# 設計段階における三者協議資料<1号橋>

<上部工> 橋種：プレテンション方式PC単純T桁橋（水路橋）  
 橋長：L=24.0m 幅員：W=1.30m 斜角： $\theta=90^\circ$   
 <下部工> 躯体：逆T式橋台 基礎工：鋼管杭（回転杭）

## 標準断面図

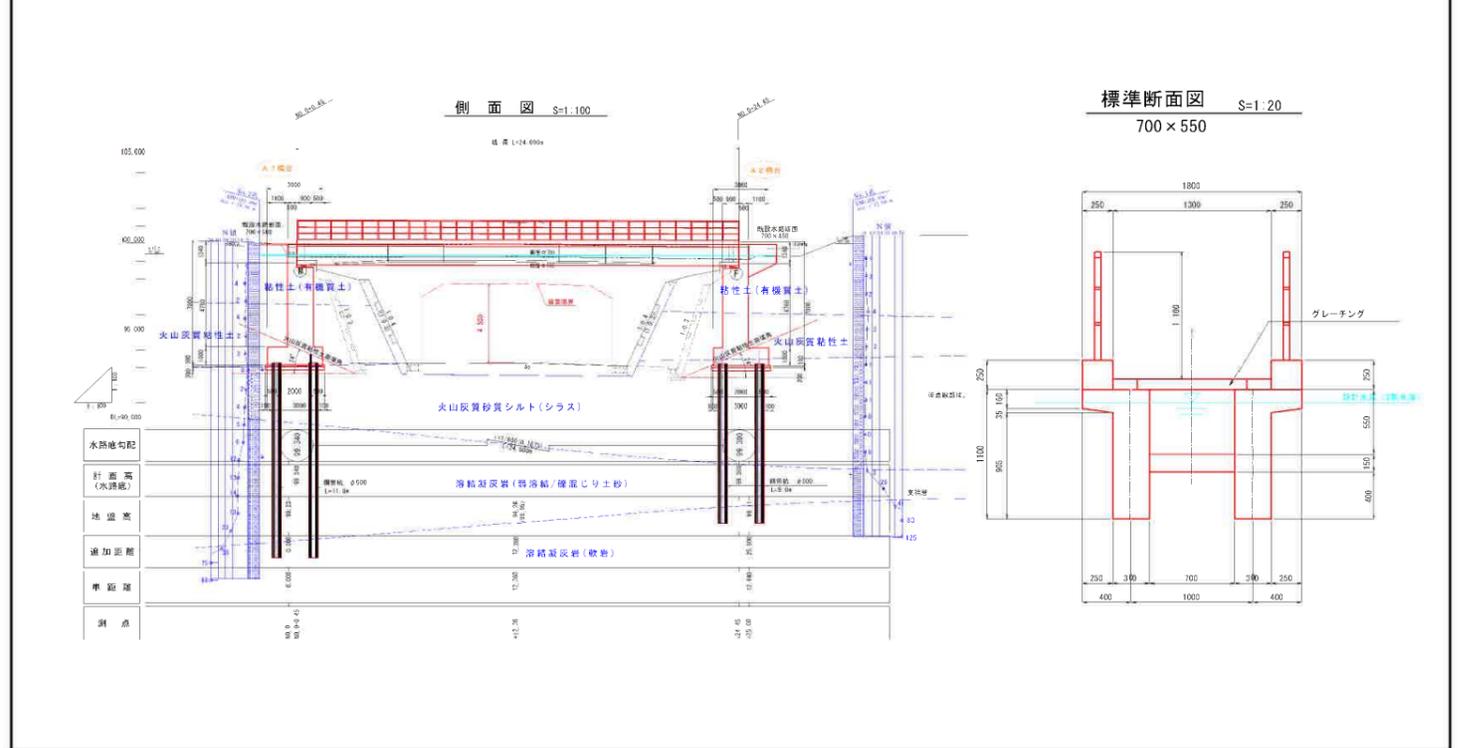
受益範囲が大きく農繁期（5月～10月）の間に止水できないとのことであるが、既設構造物の不可視部の形状が分からない・矢板工の規模が大きい等の理由から非かんがい期間中に完了させることを担保できない。そのため、“新たな位置に水路橋を新設する”・“上部工を軽量化し下部工の改修を不要にする”等の見直しを検討することが望ましい。

下部工底面位置は、土の安息角より決定しているようであるが、掘削深が大きいので施工がやりにくい。そのため、橋長を長くし下部工の底面位置を上げ掘削深を小さくする等の検討を行うことが望ましい。

→別ルート案や上部工の軽量化等の検討を行う。

→橋長を長くし橋台高をできるだけ低くなるように検討を行う。
